Respuesta al informe emitido por CORMECOR sobre el evento climático del 28 de Marzo de 2017

Sobre inundabilidad y anegamiento

Figura 1 : Imagen Satelital Google Earth 1-27-2010. Figura 2: Índice Topográfico de humedad

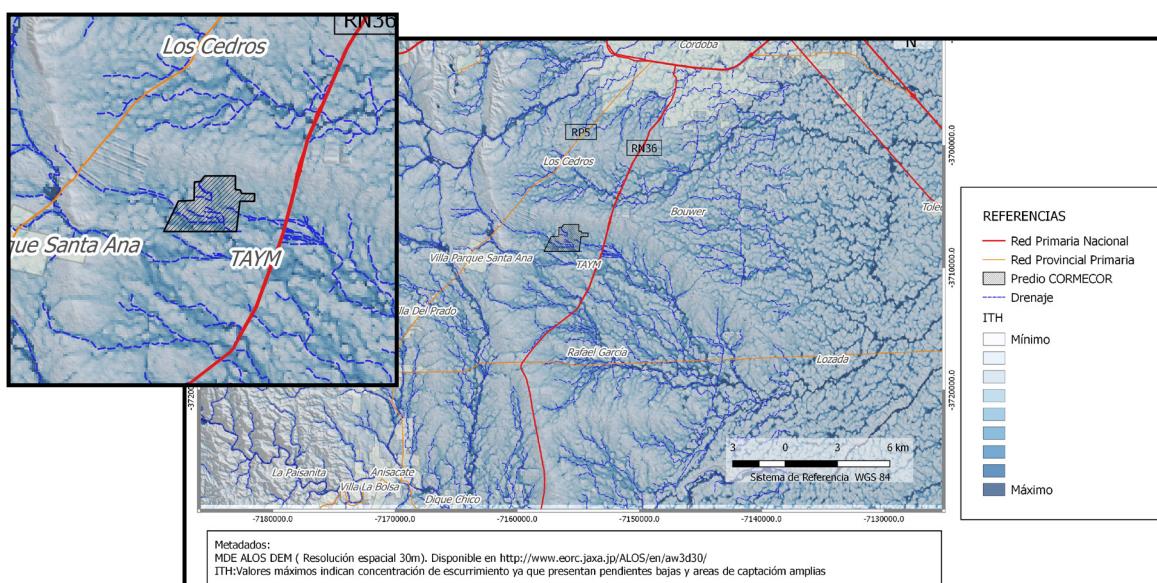
La zona elegida por CORMECOR para la instalación del predio de enterramiento esta surcada por *fuertes escorrentías*. Así lo demuestran las fotos satelitales existentes (Figura 1), las cartillas de índice topográfico de humedad (Figura 2) y los registros fotográficos y videos que durante los últimos años aportaron los vecinos de la zona.

La evidencia de escorrentías, sumado a que el predio tiene cuencas de aporte de unas 1200 hectáreas con pendientes del 3% o mas, al tipo de suelo de la zona y su uso, y a su posición en el relieve (centro de la cuenca), hacen que el predio elegido por CORMECOR sea del punto de vista Geológico y Geomorfológico INUNDABLE.

Figura 3: Áreas Inundables. Fuente : Informe Hidrológico Ing. Corral

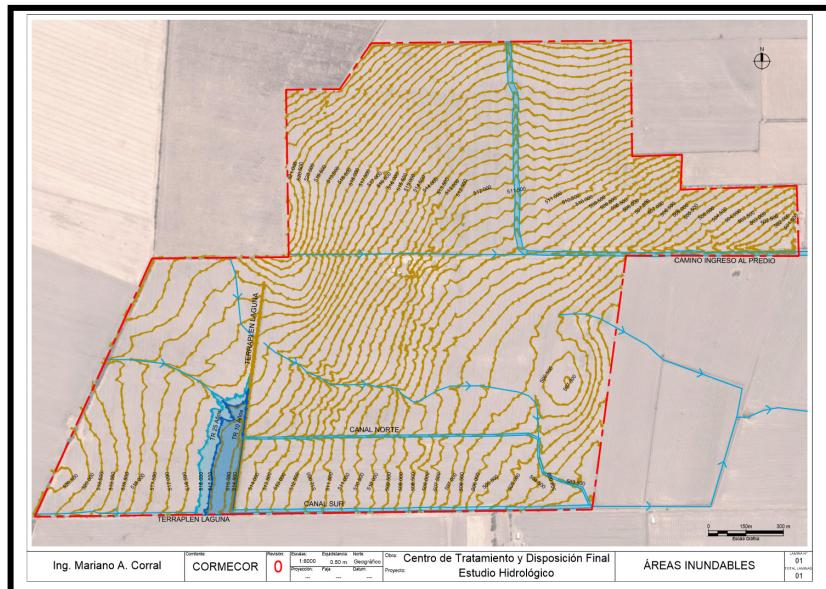
Existe un terraplén de 1.000 metros de longitud, entre 1 y 2 metros de altura y 3 metros de ancho que atraviesa de norte a sur el terreno elegido para el emplazamiento, y divide el predio en dos: al oeste la laguna de retención con la proyectada zona de acopio de tierra y al este las proyectadas fosas de enterramiento. Este terraplén interrumpe un cauce natural de escorrentía superficial de la cuenca que aporta al predio, y deriva sus corrientes hacia el sur, las cuales se dirigen hacia la ruta 36. A 300 metros del llamado canal sur existe en el terraplén una alcantarilla con un canal que drena parte del agua que llega del oeste, llamado canal norte.

Figura 4: Plano de módulos de enterramiento y laguna de retención. Fuente: CORMECOR

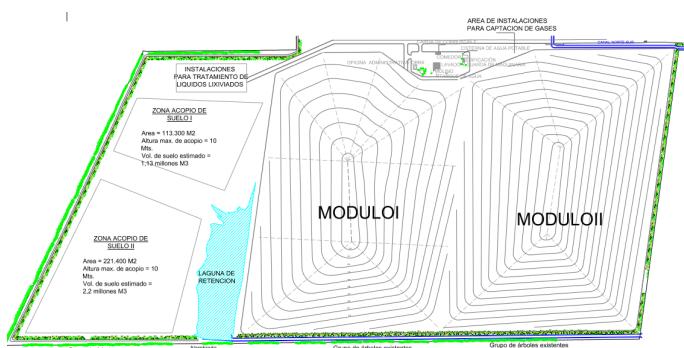
Las escorrentías atraviesan de Oeste a Este el predio elegido, por lo tanto para construir las fosas destinadas a los módulos, CORMECOR deberá ALTERAR el curso de las mismas (aumentando la altura de terraplenes existentes, cerrando drenajes de agua como el denominado canal norte, redirigiendo cursos de agua en el predio y redimensionando los canales existentes) ya que quiere construir las fosas de enterramiento SOBRE EL CAUCE PRINCIPAL de dichas escorrentías.

Figuras 5, 6 y 7: Fotografías del predio CORMECOR tomadas con dron. Gentileza : SMSB

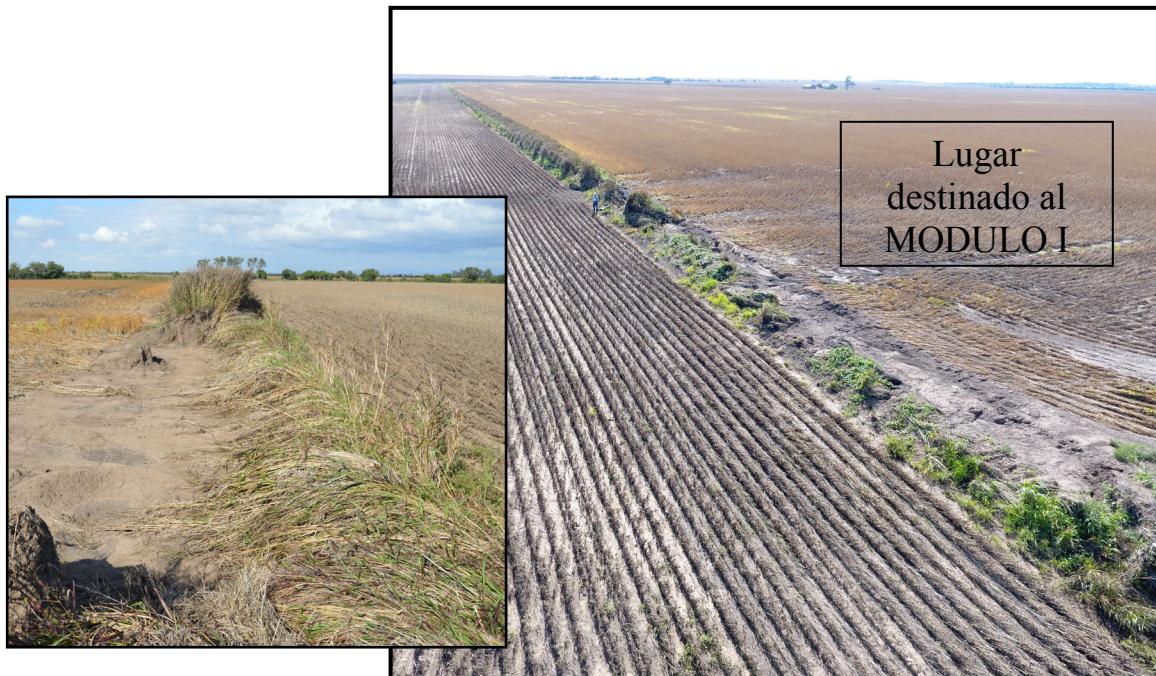
Durante el evento del 28 de Marzo, la fuerza de estas escorrentías dañó seriamente la integridad del TALUD, provocando aberturas en el mismo a lo largo de unos 100 metros, lo que provoco el pasaje del agua hacia el sitio donde CORMECOR quiere emplazar las fosas de enterramiento.

Si el vertedero hubiera estado en funcionamiento, se habría producido un lavado de las fosa con inundación de las misma y probablemente el arrastre de residuos en el predio y en campos aledaños, comprometiendo la integridad y funcionalidad de la planta, contaminando además los terrenos que la rodean.

Para evitar la inundabilidad, CORMECOR a través de su Estudio Hidrológico realizado por el Ingeniero Corral, calculó las obras hidráulicas necesarias, y concluyó en recrecer la altura del talud hasta 2,50 metros y realizar canales de desagües. El problema fue que para estos cálculos utilizó una recurrencia de lluvias de 25 años.

Esto contrasta con las exigencias de los organismos nacionales e internacionales en relación a este tipo de emprendimientos, los cuales utilizan entre 100 y 200 años de recurrencia para determinar los límites de inundabilidad. Tampoco CORMECOR tuvo en cuenta en su estudio el cambio climático a nivel global, el cual genera fenómenos meteorológicos cada vez mas frecuentes de gran intensidad y corta duración.

Figura 8: Especificaciones para la construcción de un dique protector

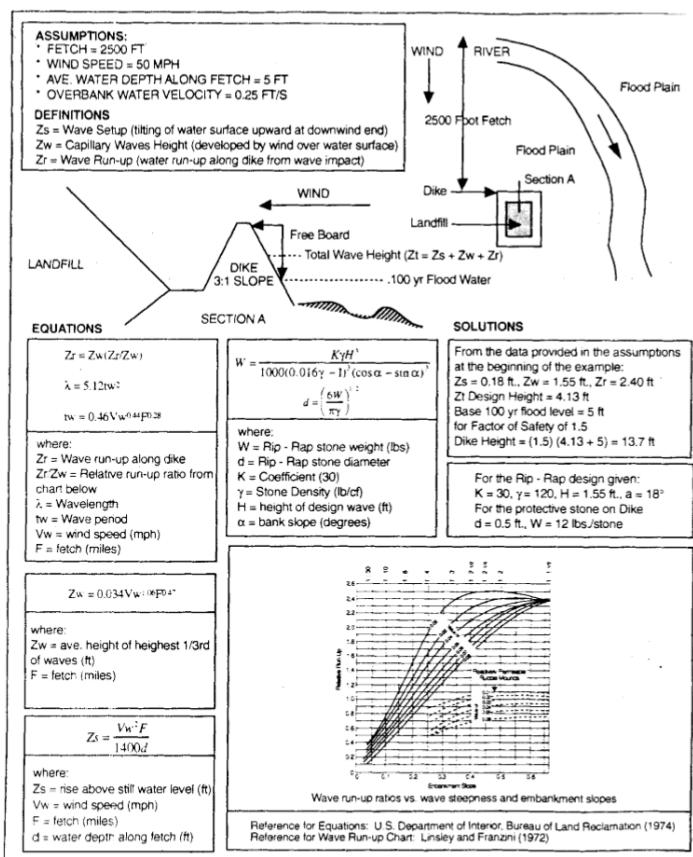
En el *Manual Técnico sobre el Criterio de Eliminación de los Residuos Sólidos* de la Agencia Ambiental de Estados Unidos (Figura 8), se dan los lineamientos básicos para elegir el sitio de instalación de un vertedero. A modo de ejemplo, menciona la forma como construir las defensas contra inundación (densidad de materiales a utilizar, altura de terraplenes), las cuales tienen como línea de base los 100 años de inundabilidad y toman un amplio margen de seguridad para calcular la altura de las mismas, todo para evitar el ingreso de agua al vertedero. En el estudio del Ingeniero Corral, se utilizó solo 25 años para el cálculo de la altura del terraplén.

Esto significa que las obras calculadas están subdimensionadas y son insuficientes según los estándares internacionales, poniendo en riesgo la integridad del proyecto y exponiendo a una potencial contaminación ambiental de la zona. El hecho de que se deba alterar el curso natural de una corriente de agua y que se han utilizado parámetros insuficientes para los cálculos de inundabilidad, hacen que estudio hidrológico realizado para CORMECOR no respete los estándares internacionales para este tipo de emprendimientos y ponga en riesgo la integridad del proyecto así como la salud de la población en sus alrededores.

Figura 9,10,11 y 12 :Fotografías del inicio del canal sur en su unión con el terraplén. (Fotografía 9 fuente : estudio hidrológico Ing. Corral, Fotografía 10 a 12 : dron SMSB)

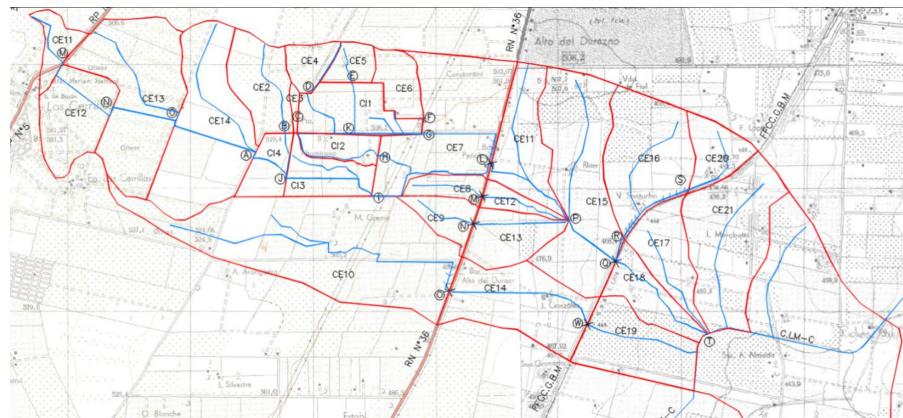
Otro claro ejemplo de lo ocurrido es en el punto de inicio del canal sur. Allí drenan las corrientes que llegan del oeste a la laguna de retención, iniciando su salida hacia la ruta 36. Recordemos que si se pretende cerrar el canal norte, el agua que no drene por dicho canal iría hacia el canal sur, aumentando el caudal este ultimo.

En las siguientes fotografías, se puede apreciar la gran cárcava efecto de la erosión hídrica que se formó luego de la lluvia del 28 de Marzo, comparadas con las fotos tomadas en el relevamiento que realizo el Ing. Corral en su informe de hidrología.

Al ver estas fotografías uno reflexiona y se pregunta ¿Cuál sería la magnitud de las obras hidráulicas necesarias para que funcione correctamente este emprendimiento? ¿Se justifica semejante gasto en infraestructura por un capricho en la elección del predio?

Figura 14: Cuencas de aporte y alcantarillas en ruta 36. Fuente: Estudio hidrológico ing. Corral

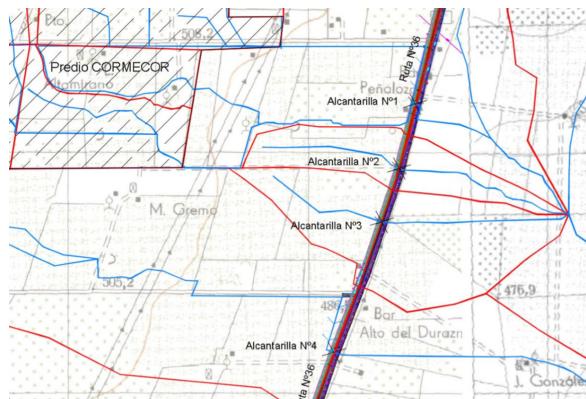
Contrariamente a lo expuesto en el párrafo anterior por CORMECOR, los vecinos consideramos que en este evento en particular (así como también en años anteriores cuando lluvias de distinta magnitud obligaron a cortar la autovía 36), existió anegamiento de la banquina en donde se encuentran las 3 alcantarillas de la cuenca Complejo Ambiental (1, 2 y 3) y la de la cuenca Santa Ana (numero 4). Existió por lo tanto una confluencia de ambos cauces a la altura de la ruta 36, drenando por la alcantarilla numero 4 (responsable del cauce que entro al canal Los Molinos – Córdoba) el agua tanto de la cuenca Complejo Ambiental como la de la cuenca Santa Ana.

Figura 15: Fotografías tomadas el día 28 de Marzo inmediatamente después del evento climático, donde se observa el completo anegamiento de la banquina oeste de la ruta 36, desde la alcantarilla 1 hasta el depósito de residuos peligrosos TAYM

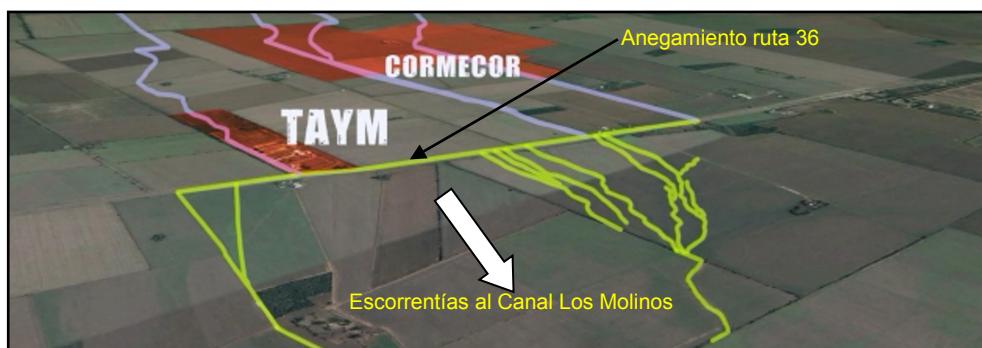
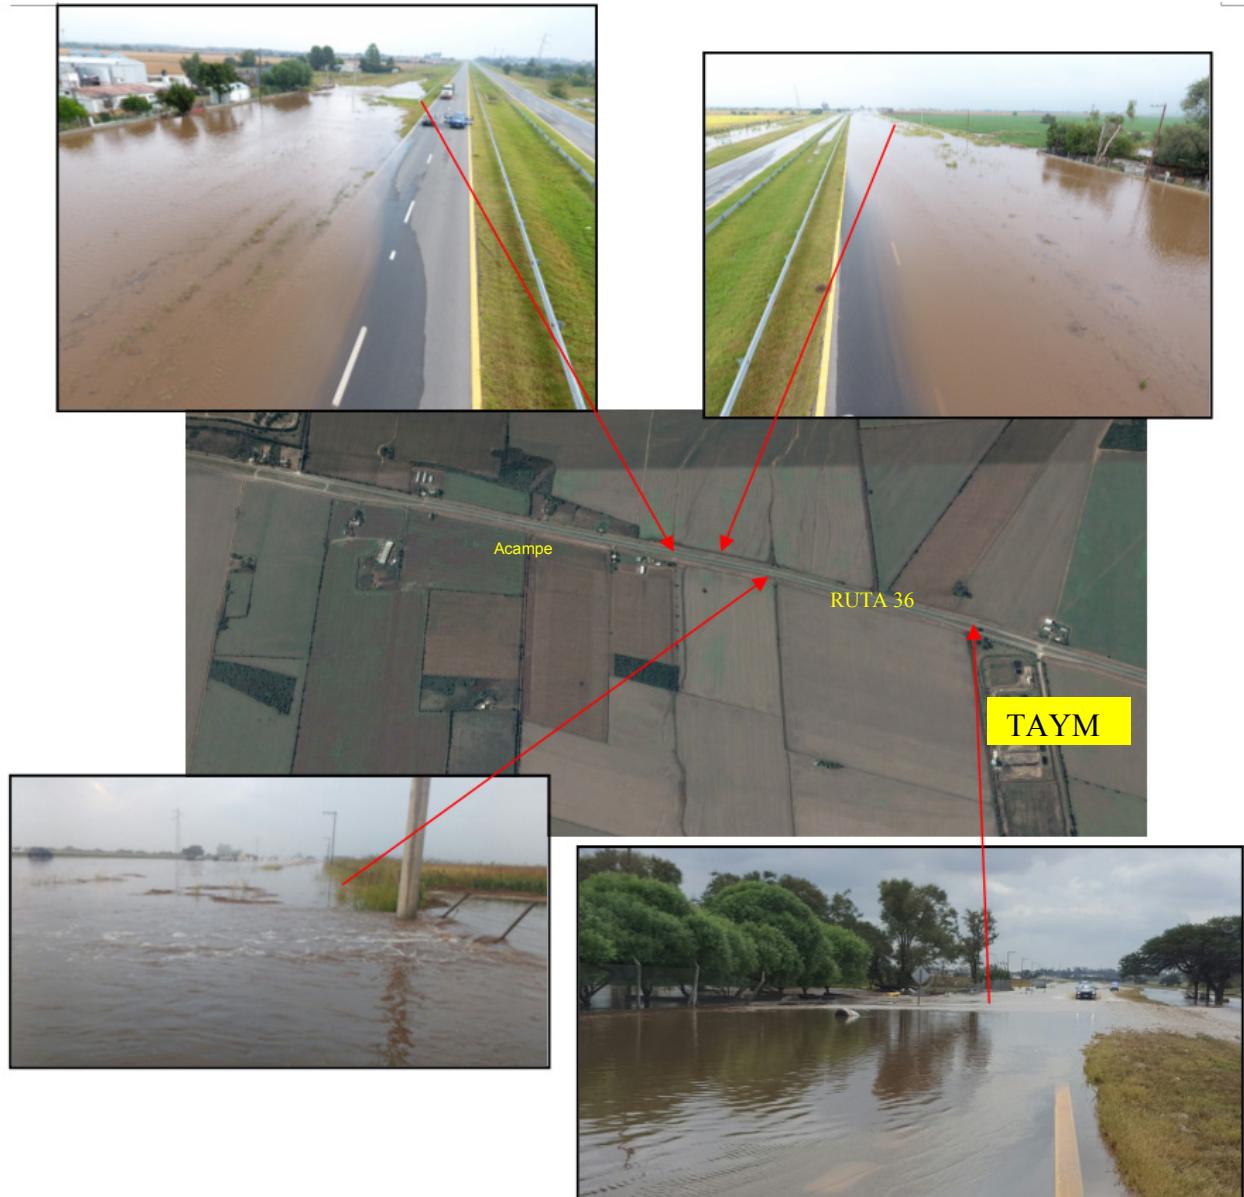
Las imágenes tomadas por los vecinos de Alto el durazno, tomadas a 4 horas de finalizado el evento muestran la anegación de la banquina de la autovía 36. Por lo tanto las escorrentías que atravesaron el predio CORMECOR derivaron al canal Los Molinos – Córdoba, y de haber estado funcionando el enterramiento y vulnerado sus defensas, el agua contaminada con basura hubiera llegado también a dicho canal.
